# Propositions pour le Parc Naturel Urbain (PNU) d'Aix en Provence

***Septembre 2024***

Comités d'intérêt de quartier : Cézanne – Vallée de la Torse, Pont de Béraud, Cuques Saint-Jérôme

Chemin entre l'avenue de la Cible et l'avenue des Infirmeries

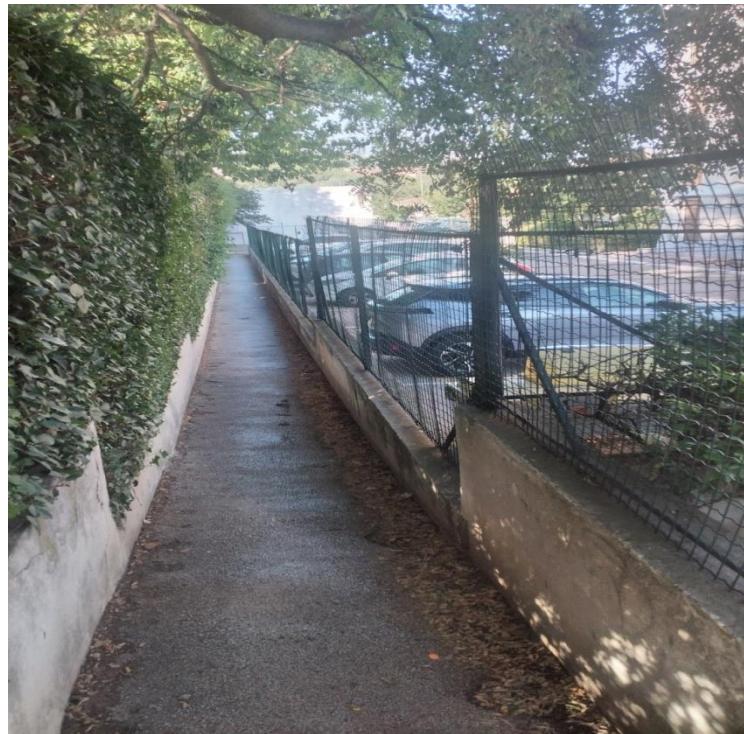
- Chemin piéton étroit et peu visible.

Ce cheminement qui débouche sur le parking de l'ancien supermarché Casino devenu en juillet 2024 Intermarché passe par un très étroit passage piéton peu visible, que peu de gens connaissent, et où les croisements ne sont pas faciles.

Ce cheminement devrait être mieux mis en valeur et si possible agrandi pour en faire une voie de passage bien identifiée en négociant avec la résidence riveraine une bande de terrain appartenant au parking de cette résidence.

- ✓ Élargir le passage piéton ou, à défaut, aménager un point de croisement à mi-longueur et prévoir un aménagement paysagé long du supermarché

Liaison piétons-cyclistes le long de l'Oliveraie

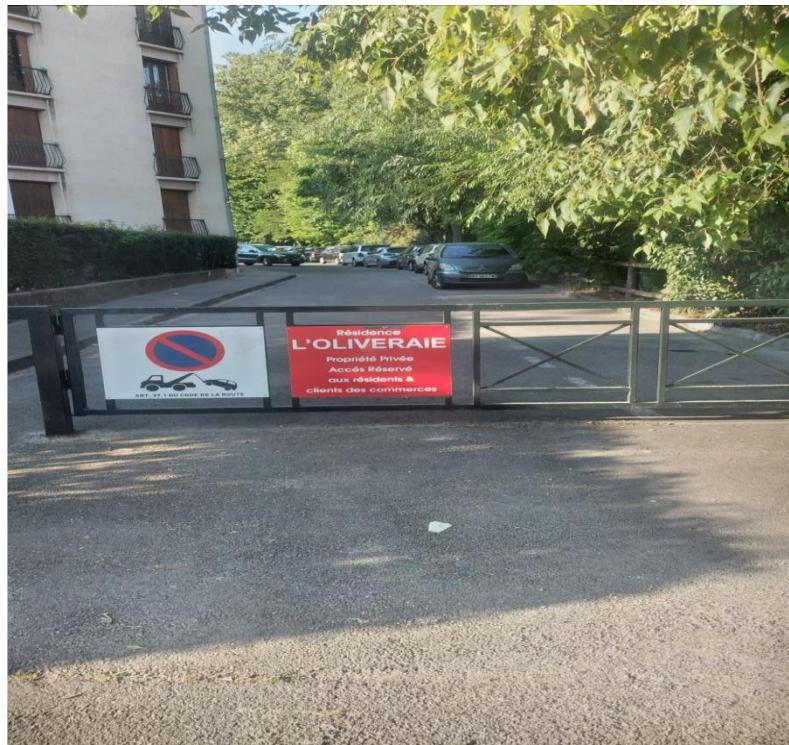
- Le sas anti-scooters est inadapté aux PMR et aux cyclistes.

Sans attendre, modifier le sas anti-scooters à côté de la barrière principale pour permettre au moins le franchissement des PMR et des cycles qui actuellement ne peuvent pas passer sous la toise du sas et sont obligés de faire un détour par le lotissement des Tourelles dont le débouché sur l'avenue Henri Malacrida est particulièrement dangereux.

- ✓ Adapter le sas pour permettre le passage des cycles et des PMR sans détour dangereux.

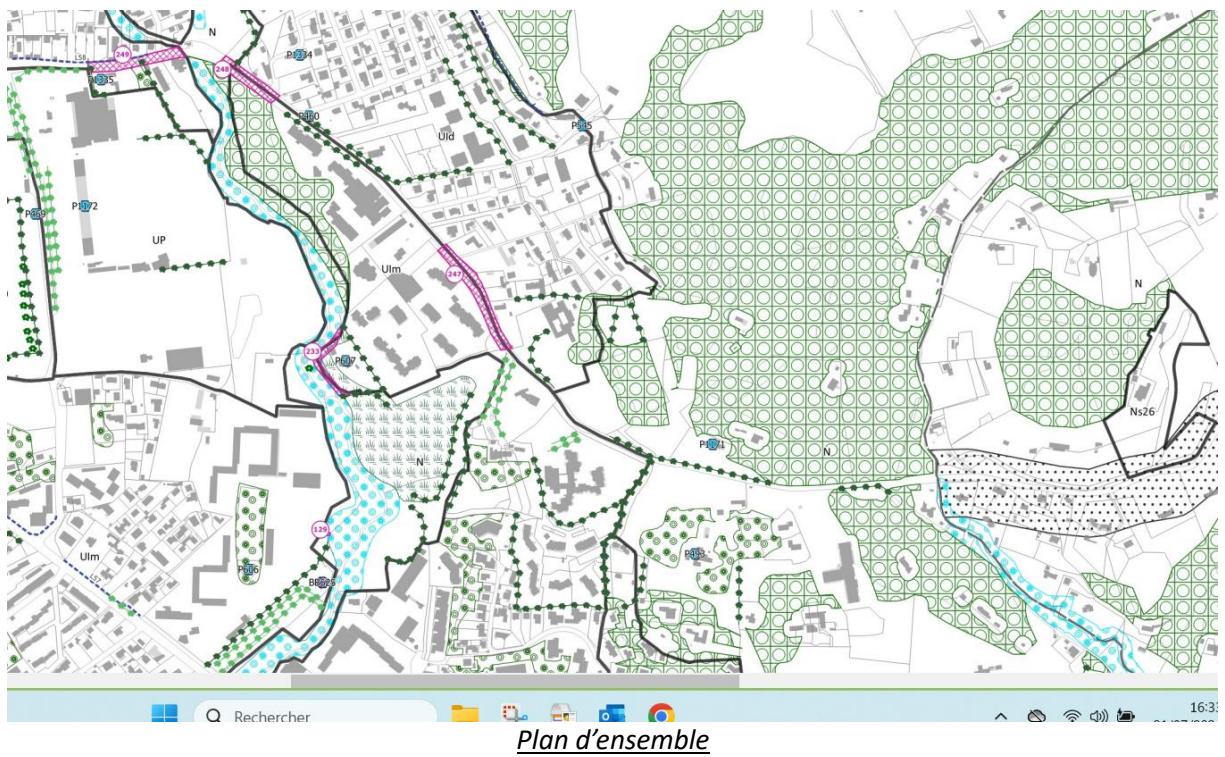
Le grand succès de fréquentation de cette promenade nécessite un meilleur entretien. Lors des réunions du conseil de quartier du Val Saint André, un programme de travaux a été annoncé pour 2024, avec notamment le traitement des systèmes racinaires apparents et le curage de la mare, mais sans qu'aucun calendrier précis ait été fourni.

Le tronçon de raccordement en forte pente depuis l'avenue Gambetta nécessiterait une requalification pour améliorer et sécuriser l'accès des PMR et des cyclistes. Son profil actuel, son étroitesse, et son envahissement par des buissons le rendent incommode et dangereux.

- ✓ Clarifier le programme de travaux annoncé pour 2024, incluant le traitement des racines apparentes et l'entretien de la mare.
- ✓ Traiter les effondrements des berges et réaliser des aménagements doux à moindre coût, comme proposé par Ménélik.
- ✓ Améliorer la pente d'accès depuis Gambetta pour PMR et cyclistes.

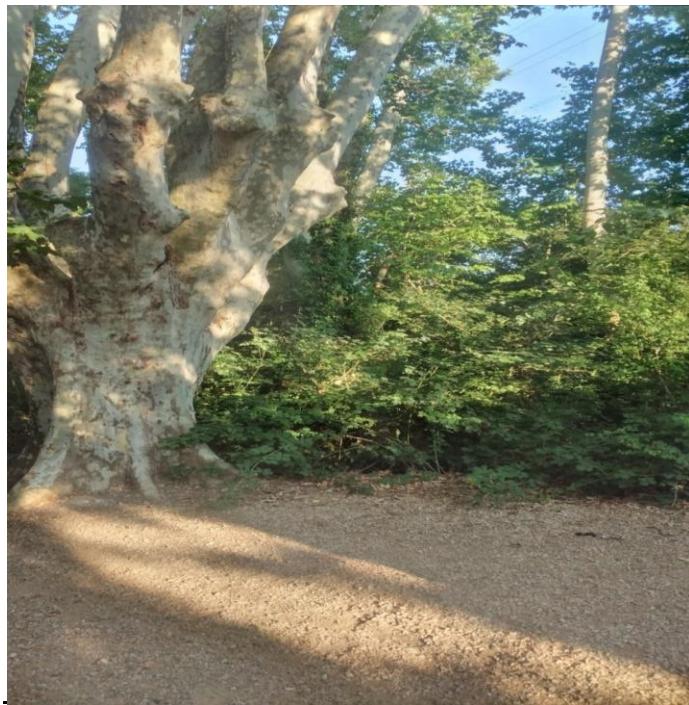
- Traversée difficile du ruisseau Baret pour les piétons et les cyclistes , impossible pour les PMR.

La mise en place de la coulée verte le long du Baret est également une réussite mais la traversée de ce cours d'eau est rendue difficile par la configuration encaissée des lieux et n'est possible qu'à des personnes sportives. Nos CIQ n'ont pas cessé d'attirer l'attention des élus sur cette question (en dernier lieu, le courrier joint adressé au maire du 28 mai 2023).

- ✓ Construire une passerelle pour piétons et cyclistes, et dans l'immédiat, installer des "pas japonais" temporaires pour faciliter la traversée.
- ✓ Assainir le terrain servant de parking temporaire et revoir la signalisation sur l'avenue des Écoles Militaires.

Platane centenaire aux débouchés de la traverse de la Cortésine, de l'allée de la Gnasse et du projet de passerelle sur le ruisseau Baret

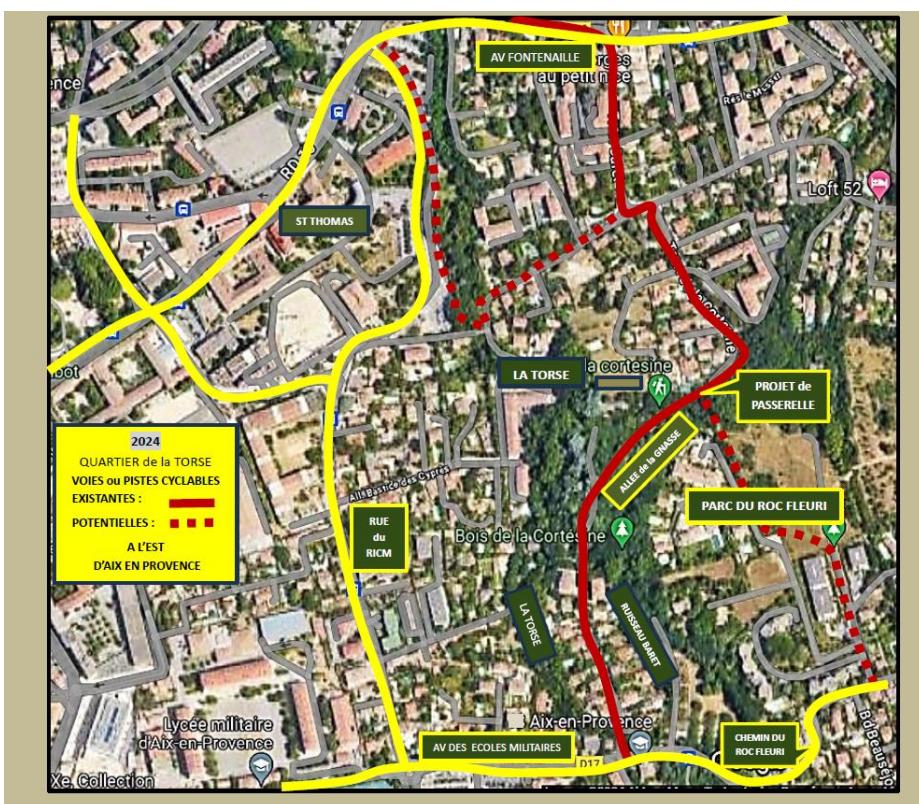
En effet, depuis au moins 3 ans, il est question d'une passerelle piétons-cyclistes (le cas échéant PMR) sur le ruisseau Baret permettant une liaison facile entre la coulée verte et la traverse de la Cortésine. Il s'agit d'un projet reliant les deux berges du Baret estimé à près de 300 000 € qui avait donné lieu à des négociations avec l'agence régionale de l'eau en vue de l'obtention d'une subvention afin d'en diminuer le coût pour la commune. En 2023, les contacts établis notamment avec l'actuel premier adjoint et avec le DGST adjoint chargé des bâtiments et des grands travaux avaient laissé espérer qu'un financement était possible dans le budget 2024 mais début 2024, M. Eric Chevalier nous a indiqué que cela n'avait pas pu être programmé. Le coût du projet résultait notamment de la nécessité de prévoir une longue passerelle en raison de la configuration difficile et encaissée des lieux et ce sans que soit assuré l'accord des services de l'Etat chargé de l'application de la loi sur l'eau.

Nous avons aussi demandé à être destinataires du plan de cet ouvrage mais en dépit d'un accord de principe donné par M. Eric Chevalier à 2 reprises, nous n'avons toujours rien reçu. Devant ces difficultés, nous proposons une solution plus simple et plus logique à mettre en œuvre qui consiste à prévoir une passerelle reliant directement la traverse de la Cortésine à la rive gauche du Baret à proximité du grillage délimitant la propriété des frères Torres. Cet ouvrage situé en hauteur à plus de 5 mètres au-dessus du lit du Baret devrait poser moins de problème au regard des contraintes de la loi sur l'eau. De plus, il pourrait être, en raison de son mode de construction, d'un coût inférieur au projet de passerelle étudié par la ville, et ne poserait aucun problème d'utilisation. Il permettrait un nouveau cheminement cycliste facile à utiliser en passant par les résidences du Nid et de l'Ecrin aboutissant à l'avenue des Ecoles Militaires via le chemin du Roc Fleuri. C'est une solution qui nous paraît réaliste et relativement simple à mettre en œuvre.

Schéma de circulation

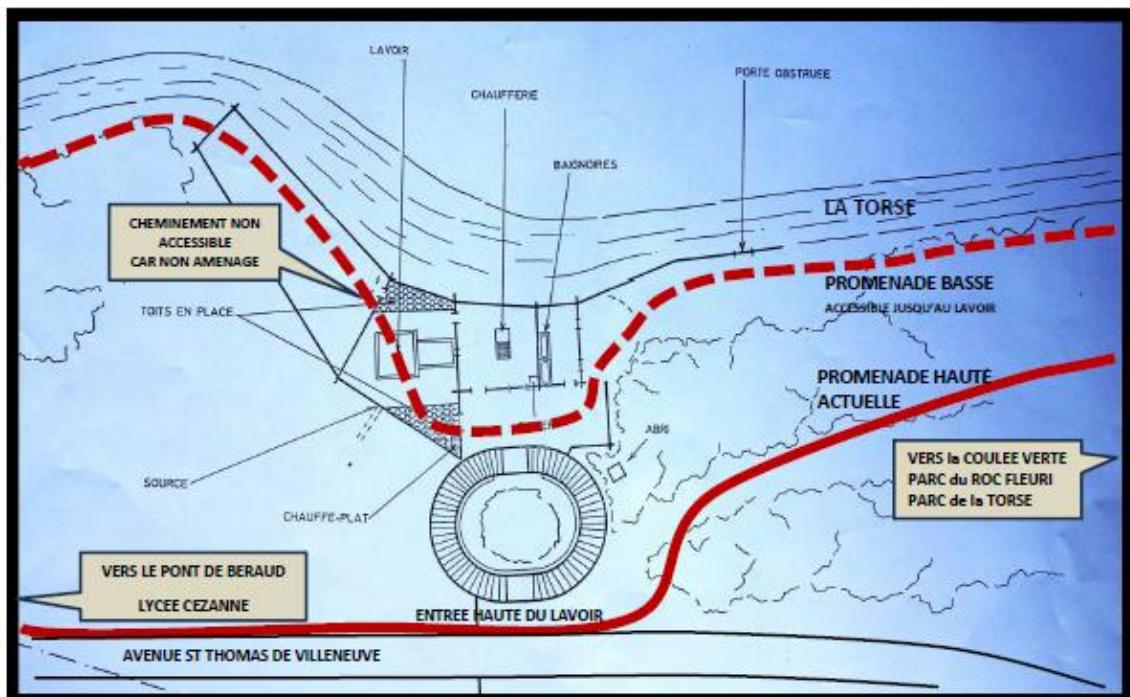
Nos propositions visent donc à prolonger ce chemin au travers du lavoir. Un aménagement à minima nécessiterait la création d'une ouverture au nord de l'enceinte du lavoir et la pose de quelques passerelles métalliques. Un tel aménagement permettrait aussi aux engins des

Notre proposition aboutirait au schéma de circulation présenté ci-dessous

*Accès au lavoir Saint Thomas en traversant l'avenue Fontenaille*

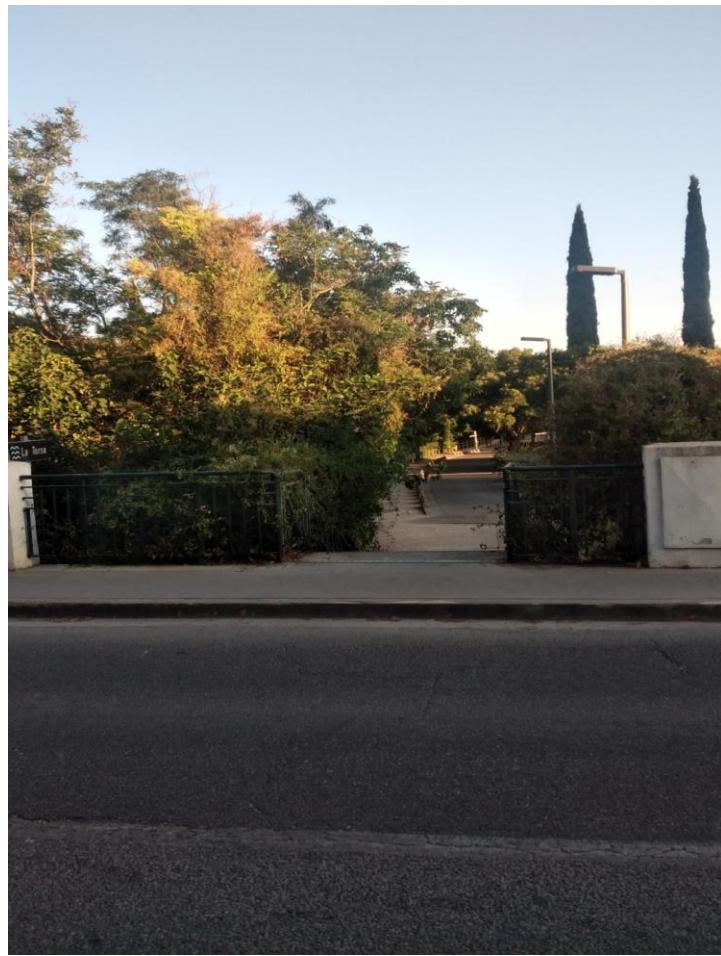
Une meilleure identification du point de départ du PNU proche du lycée Cézanne est souhaitable. Un panneau de signalisation existe mais, mal placé, il ne signale pas le point de départ actuel situé juste à côté du Pont de Béraud.

Par ailleurs, cet accès desservi par un escalier d'une dizaine de marches n'est pas adapté aux PMR et aux poussettes. Il conviendrait donc d'accorder un plan incliné à cet escalier pour résoudre ces difficultés.
